**PLAN ESPECIAL DE INFRAESTRUCTURAS
PARA LA CONCRECIÓN DEL TRAZADO DEL SUB-TRAMO 4
DEL TRAMO OESTE DE LA CIRCUNVALACIÓN SUR
TORREJÓN DE ARDOZ (MADRID)**

AYUNTAMIENTO DE TORREJÓN DE ARDOZ

**PROYECTO DE
CONSTRUCCIÓN DE VIA DE
CIRCUNVALACIÓN RONDA
SUR DEL TÉRMINO
MUNICIPAL DE TORREJÓN
DE ARDOZ**

**ADENDA AL
ESTUDIO ACÚSTICO**

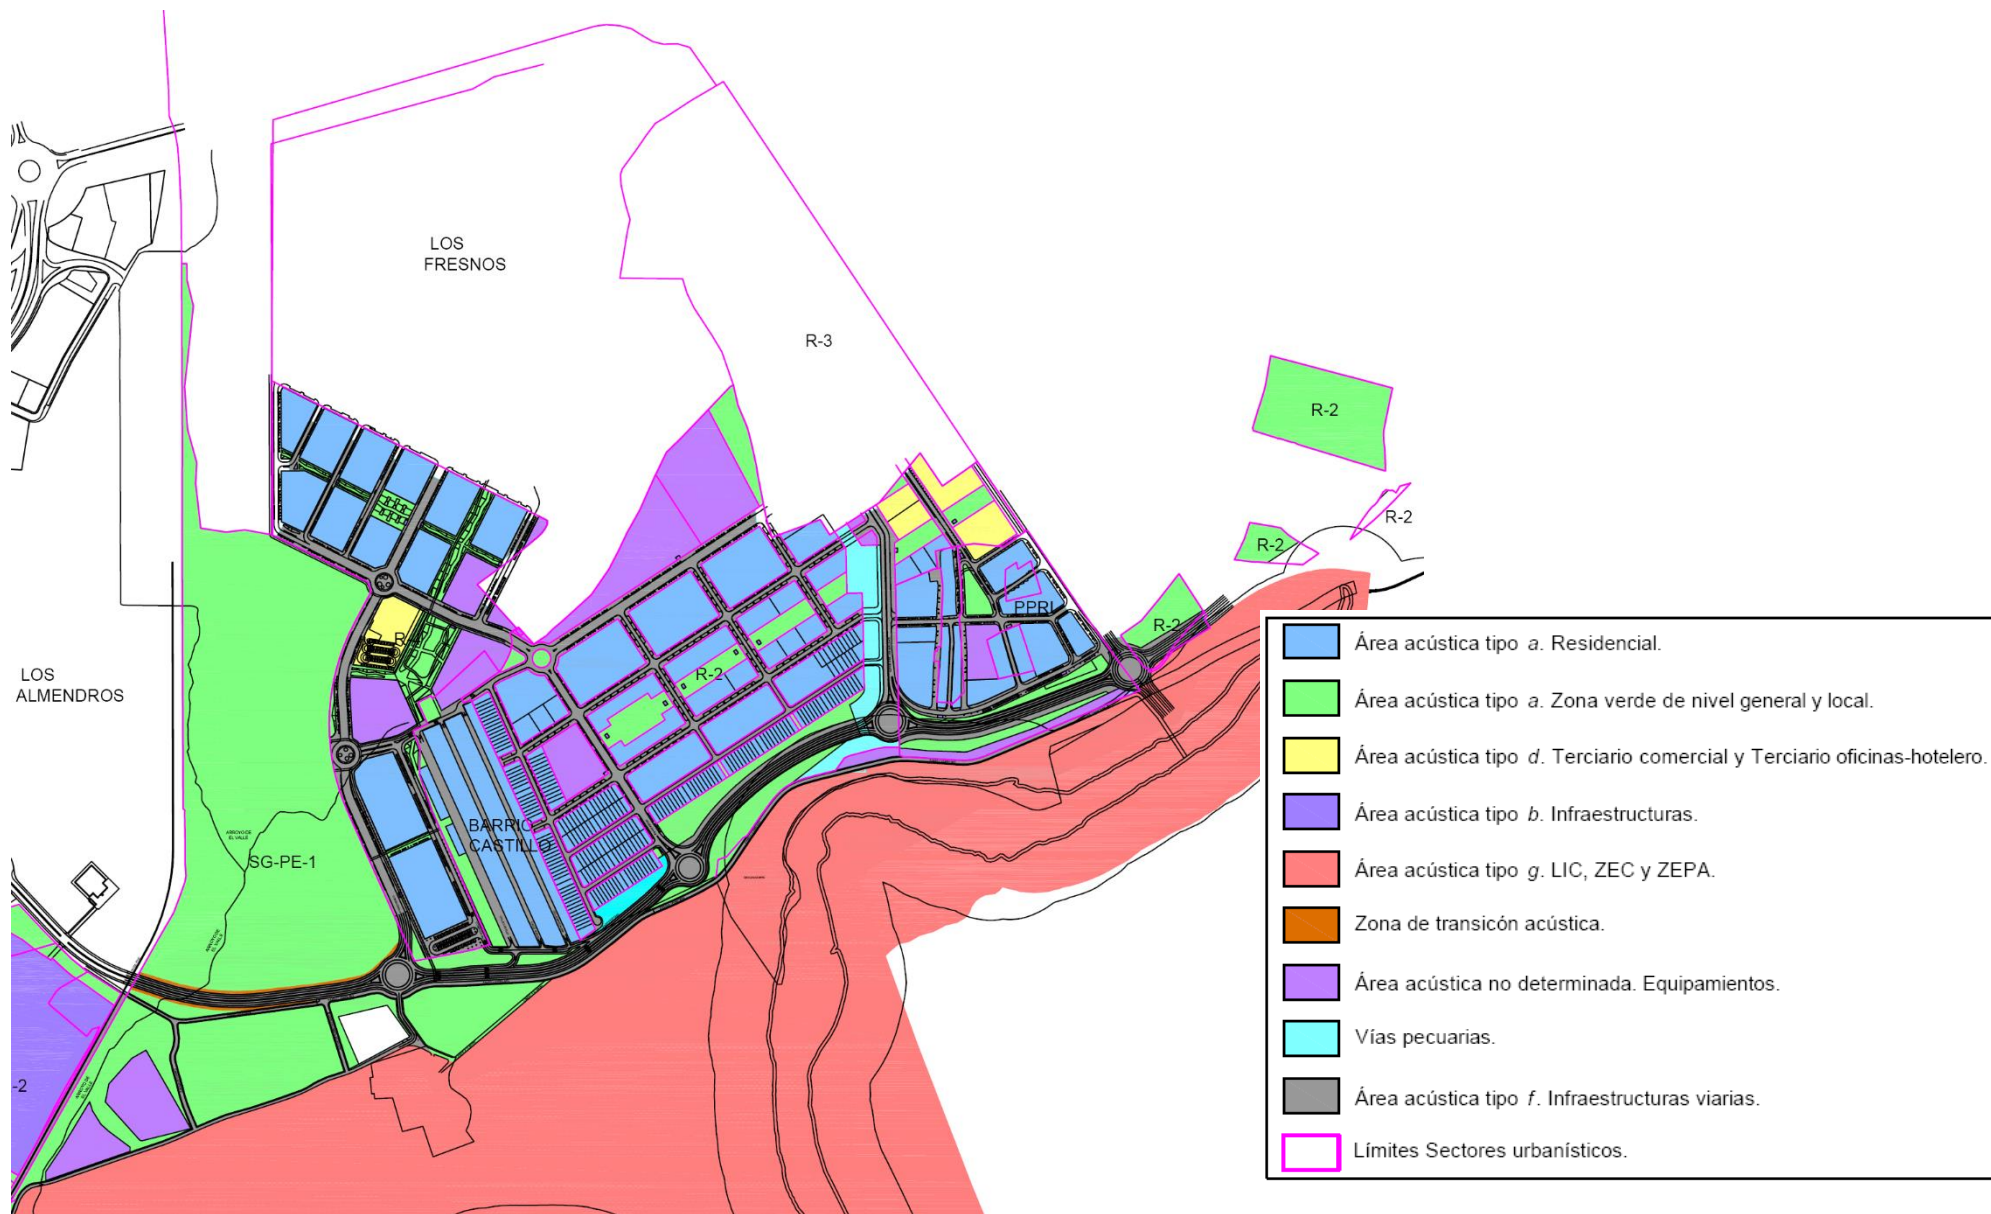
- ✓ Respecto a la zonificación del ámbito, el estudio acústico realiza una zonificación acústica en función de los usos del suelo de los ámbitos adyacentes a la Circunvalación Sur de Torrejón de Ardoz, pero no zonifica acústicamente la infraestructura viaria propiamente dicha.

Atendiendo a estas consideraciones del Informe Ambiental Estratégico se propone la modificación de la zonificación acústica propuesta en el epígrafe 2.3.- *Propuesta de zonificación acústica* del Estudio Acústico de marzo de 2020 que queda de la siguiente manera:

1. Los suelos de la Circunvalación Ronda Sur y las zonas de ordenación calificadas urbanísticamente como viarios públicos e infraestructuras viarias han sido calificadas desde el punto de vista acústico como Área Acústica tipo *f*.
2. El resto de las zonas de ordenación calificadas urbanísticamente como Infraestructuras han sido calificadas desde el punto de vista acústico como Área Acústica tipo *b*.
3. Las zonas de ordenación calificadas urbanísticamente como Residencial —tanto de condominio, unifamiliar y multifamiliar— han sido calificadas desde el punto de vista acústico como Área Acústica tipo *a*.
4. Las zonas de ordenación calificadas urbanísticamente como Zona Verde de nivel general y de nivel local se consideran un complemento de la habitabilidad de los usos

residenciales, por lo que han sido calificadas desde el punto de vista acústico como Área Acústica tipo *a*.

5. Las zonas de ordenación calificadas urbanísticamente como Terciario comercial y Terciario oficinas-hoteleros han sido calificadas desde el punto de vista acústico como Área Acústica tipo *d*.

6. Las zonas de ordenación calificadas LIC, ZEC y ZEPA han sido calificadas desde el punto de vista acústico como Área Acústica tipo *g*.
7. La zona adyacente al subtramo 4 de la Circunvalación Ronda Sur que conforme a los planos de ruido del el Estudio Acústico de marzo de 2020 está afectada durante el periodo de noche por niveles de ruido superiores al valor objetivo establecido para el área acústica de tipo *a* han sido calificadas desde el punto de vista acústico como zona de transición Área Acústica tipo *g*. En estas zonas no se permitirá el uso estancial conforme a lo establecido en el Anexo V del Real Decreto 1367/2007.

Plano nº 1.- *Zonificación acústica en el entorno del sub-tramo 4.*

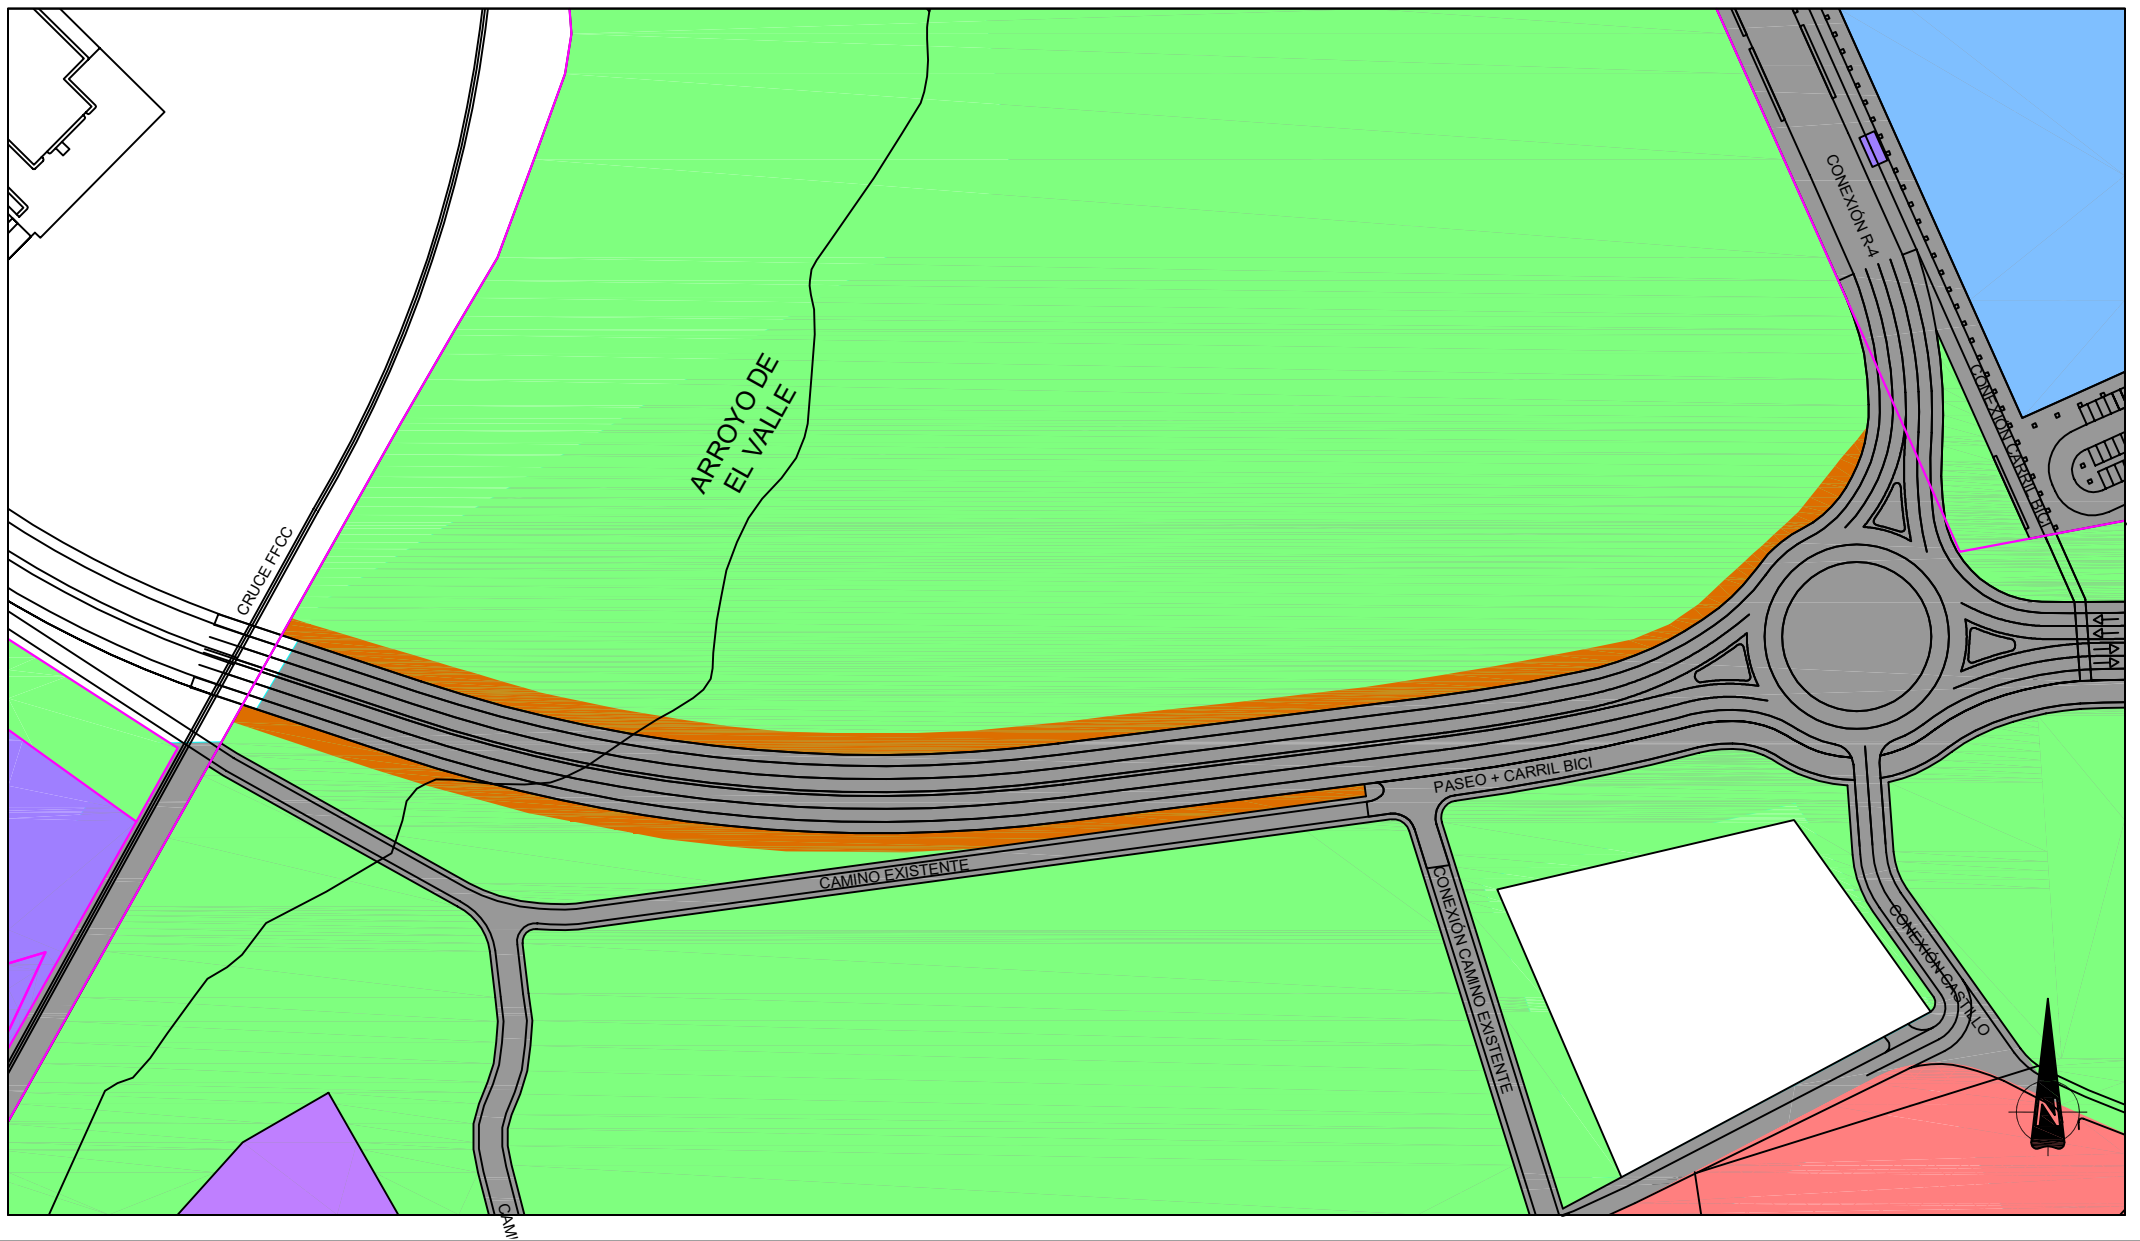
- ✓ Respecto al cumplimiento de los valores objetivo de calidad acústica (OCA), se deberá garantizar en el ámbito del Plan Especial, el cumplimiento de los valores OCA determinados en la tabla A, anexo II del Real Decreto 1367/2007, de 19 de octubre, por el que se desarrolla la Ley 37/2003, del ruido, en todos los periodos temporales, compatibilizando los usos más sensibles próximos a la traza del viario, indicándose que *en el límite perimetral del viario, no se superarán los objetivos de calidad acústica para ruido aplicables al resto de áreas acústicas colindantes con ellos.*

Esta medida, podría ser la de establecer una zona de transición donde no se permitirá el uso estancial mientras no se cumplan los OCA del área a), tal y como se indica en el Anexo V del Real Decreto 1367/2007, en el que se establece que *“Las zonas verdes que se dispongan para obtener distancia entre las fuentes sonoras y las áreas residenciales propiamente dichas no se asignarán a esta categoría acústica, se considerarán como zonas de transición y no podrán considerarse de estancia”* por lo que estos suelos pasarán a constituir una zona de transición acústica calificada urbanísticamente como espacios libres para la defensa y la protección de ruidos y la retención de partículas contaminantes.

La zona adyacente al sub-tramo 4 de la Circunvalación Ronda Sur que conforme a los planos de ruido del el Estudio Acústico de marzo de 2020 está afectada durante el periodo de noche por niveles de ruido superiores al valor objetivo establecido para el área acustica de tipo a han sido calificadas desde el punto de vista acústico como zona de transición. En estas zonas no se permitirá el uso estancial conforme a lo establecido en el Anexo V del Real Decreto 1367/2007.

La siguiente figura y el Plano nº 1.- *Zonificación acústica en el entorno del sub-tramo 4* muestran la zonificación acústica del subtramo 4 y su entorno con un mayor nivel de detalle.
